Kits com tampa da árvore de cames

Boletim Técnico – Setembro de 2010

INFORMAÇÃO DO KIT – Substituição obrigatória da tampa da árvore de cames

VKMA 01951 – VKMA 01952
VKMA 01151 – VKMA 01152
VKMC 01951 – VKMC 01952

Kit VKMA 01952

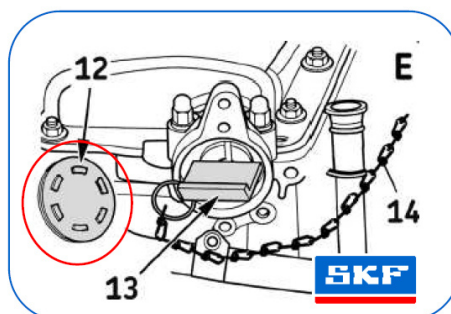
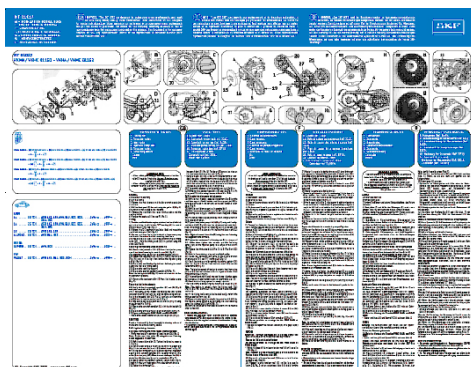
Para instalar a ferramenta de distribuição – árvore de cames – durante a substituição da correia de distribuição, é necessário remover a tampa da árvore de cames. Acontece que a tampa não pode ser reutilizada devido à deterioração do material. A tampa da árvore de cames tem um papel importante na medida em que foi concebida para impedir a fuga de óleo.

É obrigatório substituir a tampa da árvore de cames devido à sua função de vedante.

Para uma reparação completa e profissional, a tampa da árvore de cames é incluída nos seguintes kits:
 VKMA 01951 – VKMA 01952 / VKMA 01151 – 01152 / VKMC 01951 – VKMC 01952

Para instalar a nova tampa da árvore de cames (item 12 na imagem em baixo), não hesite em consultar o passo 10 das instruções de instalação específicas incluídas nos kits:
